UBND TỈNH ĐIỆN BIÊN  
SỞ TÀI NGUYÊN VÀ MÔI TRƯỜNG

Số: 907 /STNMT-MT

V/v chỉnh sửa báo cáo đánh giá tác động môi trường của dự án “Thủy điện Huổi Chan 1, xã Mường Pòn, huyện Điện Biên, tỉnh Điện Biên”.

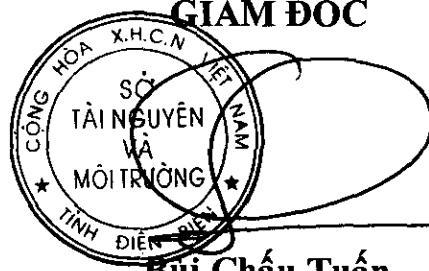
- Chủ dự án đã thay đổi mục nước hạ lưu min của nhà máy từ 372,9m xuống 370m; theo đó phải thực hiện đào 1.614m sông phía hạ lưu (*vị trí đào sâu nhất là 14,6 m, từ cao độ +384,1 m đến +369,5 m; vị trí đào nhỏ nhất là 0m, tại cao độ +368m*).

- Việc hạ mục nước hạ lưu min của dự án Thủy điện Huổi Chan 1 xuống +370m đã chồng lấn với mục nước dâng bình thường của dự án thủy điện Huổi Vang (*Dự án đã được UBND tỉnh cấp giấy chứng nhận đầu tư, phê duyệt báo cáo đánh giá tác động môi trường và hiện tại đang thi công với mục nước dâng bình thường +373,0m*).

Sở Tài nguyên và Môi trường đề nghị Công ty TNHH Thương mại và xây dựng số 6 chỉnh sửa, bổ sung báo cáo đánh giá tác động môi trường của dự án theo Biên bản họp hội đồng thẩm định ngày 07/8/2018 và thống nhất các thông số kỹ thuật theo thiết kế cơ sở của dự án.
